図書館・美術館基本設計市民懇談会 議案

図書館・美術館整備基本設計（案）に対する市民意見（パブリックコメント）及び
市民説明会（タウンミーティング）の実施結果について

意見募集結果報告

2階平面図 S=1:200

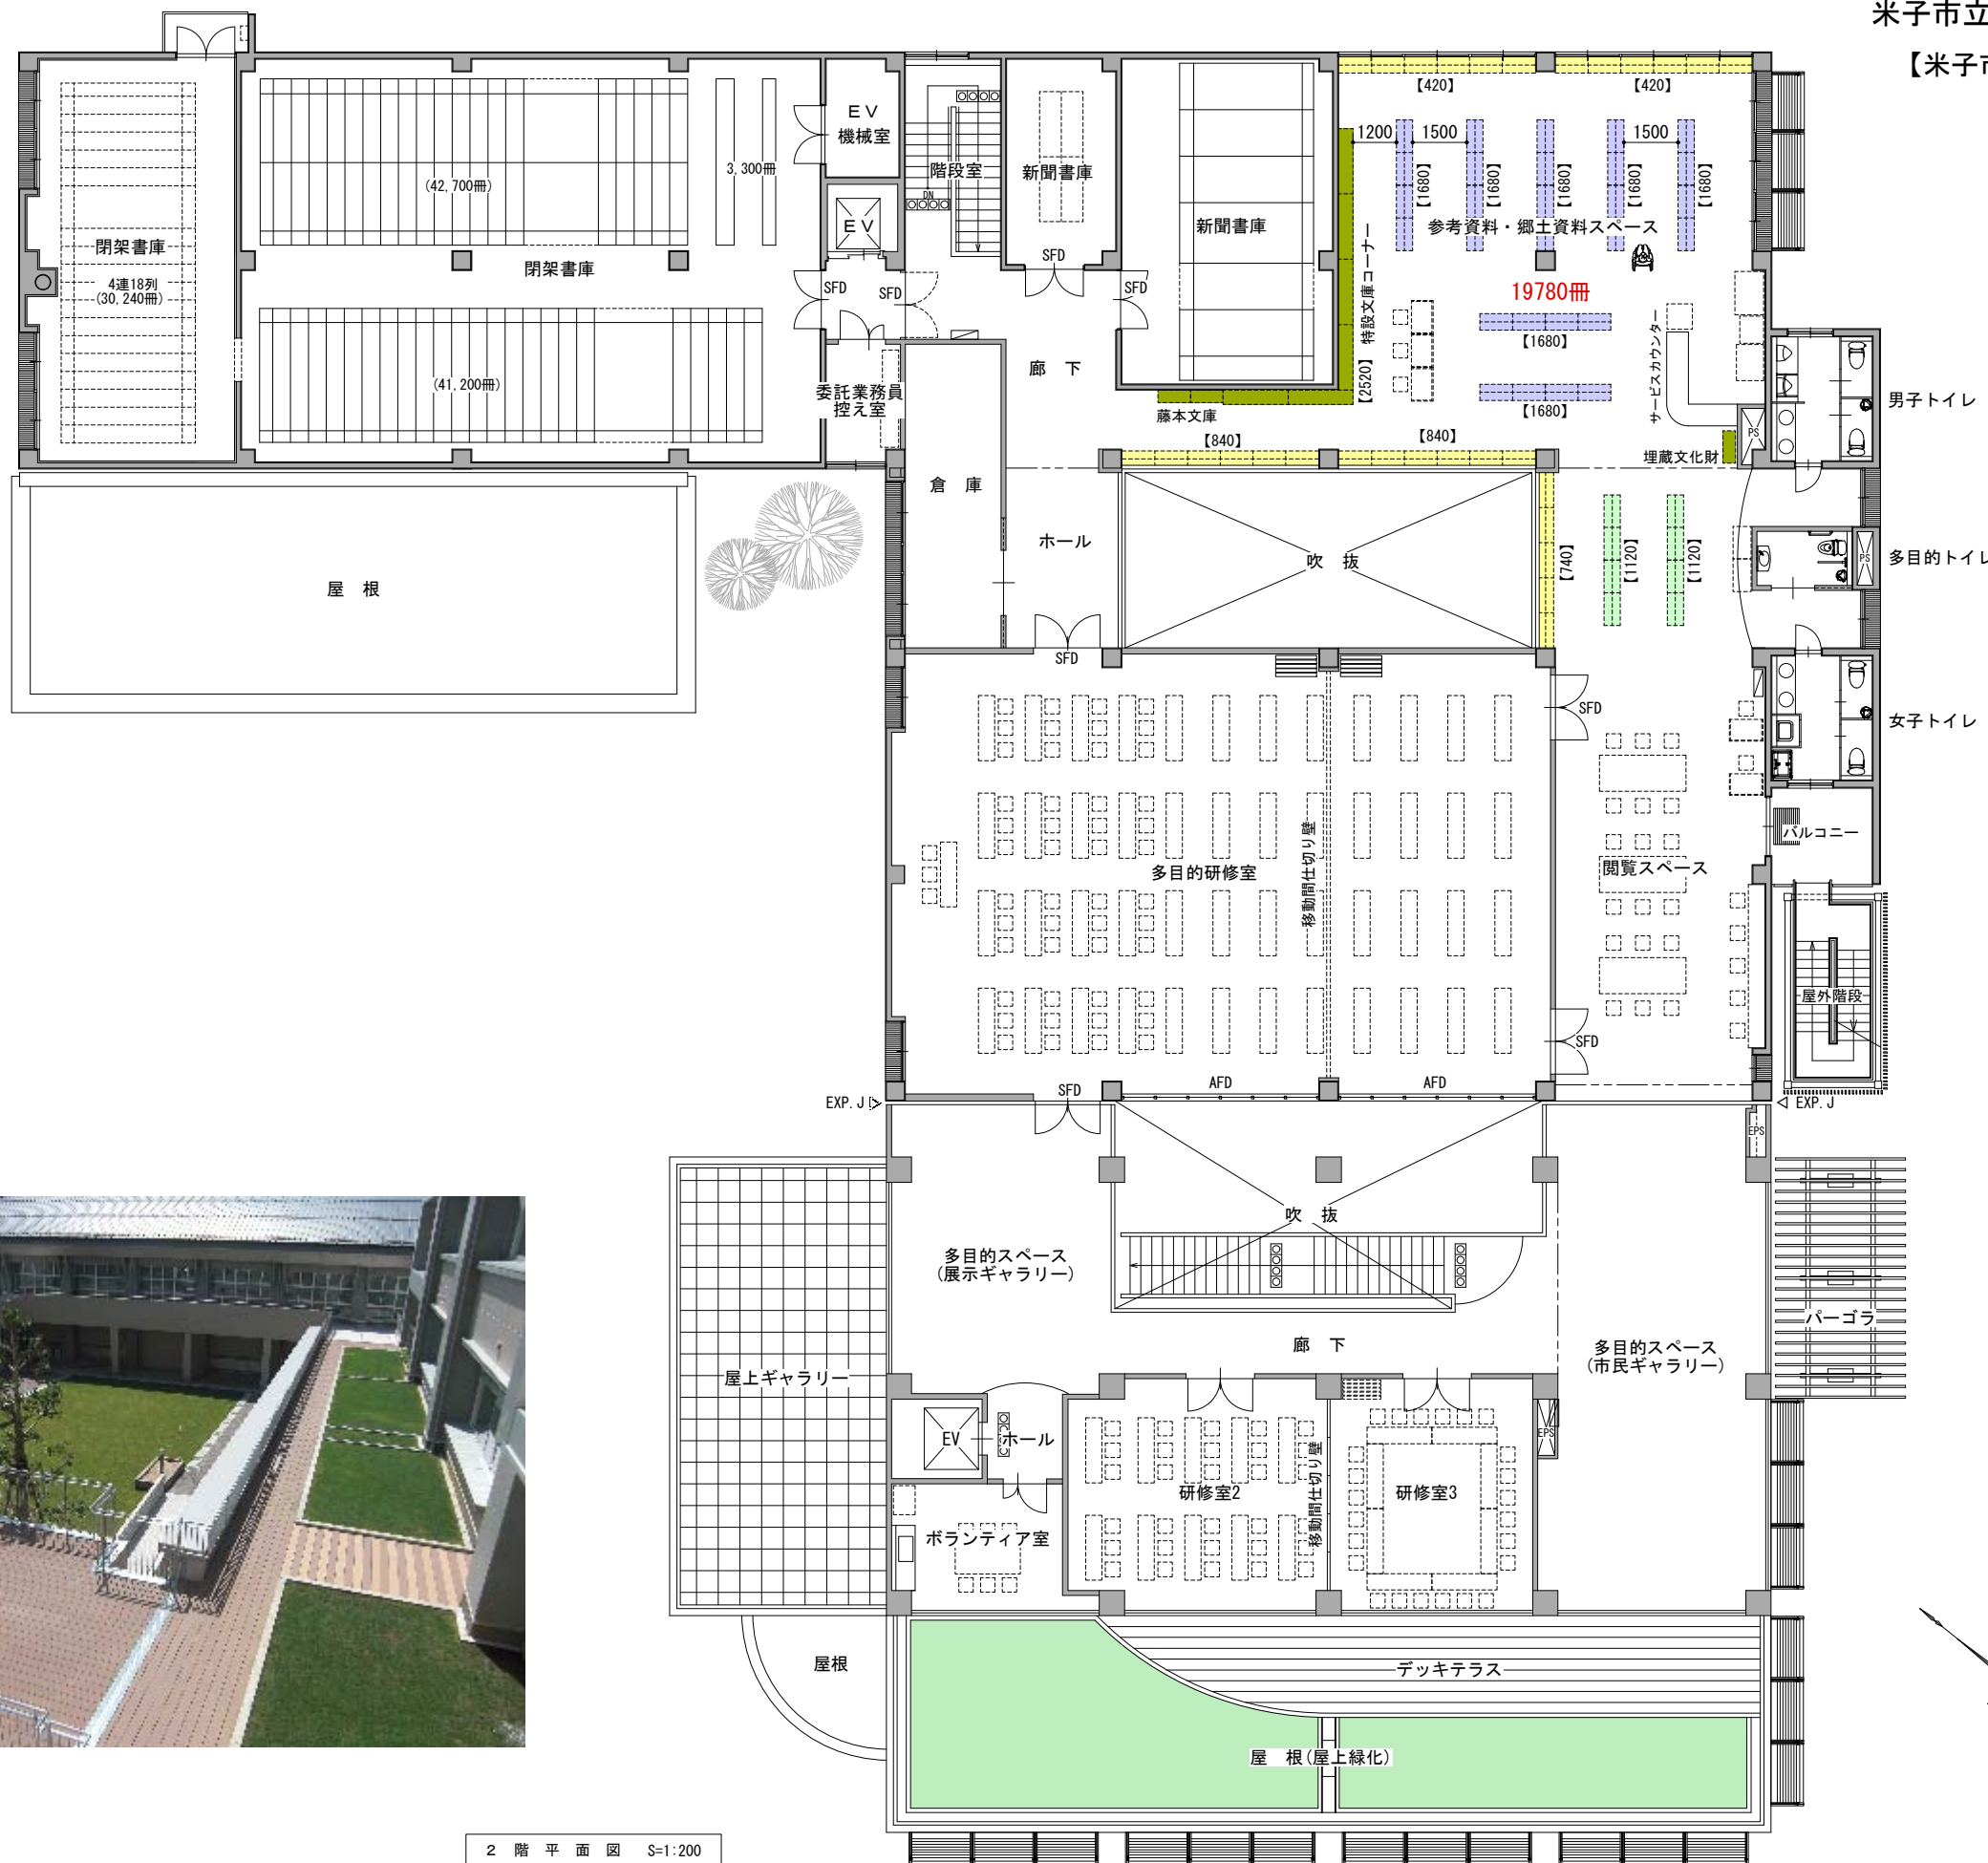
| キーワード | 意見内容 |
|---------|--|
| 研修室 | 一階研修室は二階と統一させて、倉庫に 二階研修室をより大きく(インターネット環境を整備) 研修室のしきり(壁)はしっかりしたものを 研修室は大きさの違う二つの部屋を作ってほしい |
| 多目的スペース | 二階多目的スペースは二ヶ所ではなく一ヶ所の方がいい |
| 吹き抜け | 階段がない方の吹き抜けは窓がなく光が入らない 吹き抜けは小×2ではなく、大×1の方がよい |

| キーワード | 意見内容 |
|-----------|--|
| | 二階の参考資料・郷土スペースカウンター真横にトイレはよくない |
| | 二階に展示スペースを作り、そこをミニギャラリーにする |
